Ote Hakaniemenrannan liikennesuunnitelmasta nro 6927 (3.12.2019). Suunnitelman mukaan nykyinen kadunvarsipuusto leikkikentän kohdalla kaadetaan.

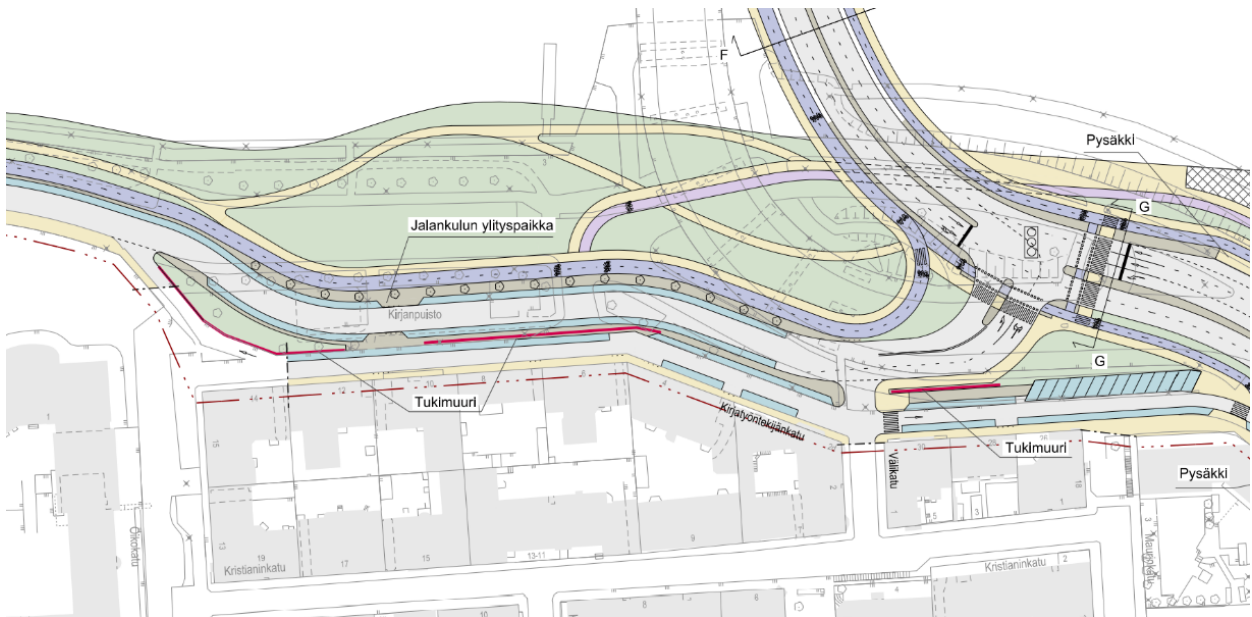
Asukasyhdistyksen esityksen mukaan leikkikentän pohjoispuolella olevat puut toimisivat luontevasti uuden kadun varsipuina ja monta komeaa vanhaa puuta säästyisi (kuva alla).
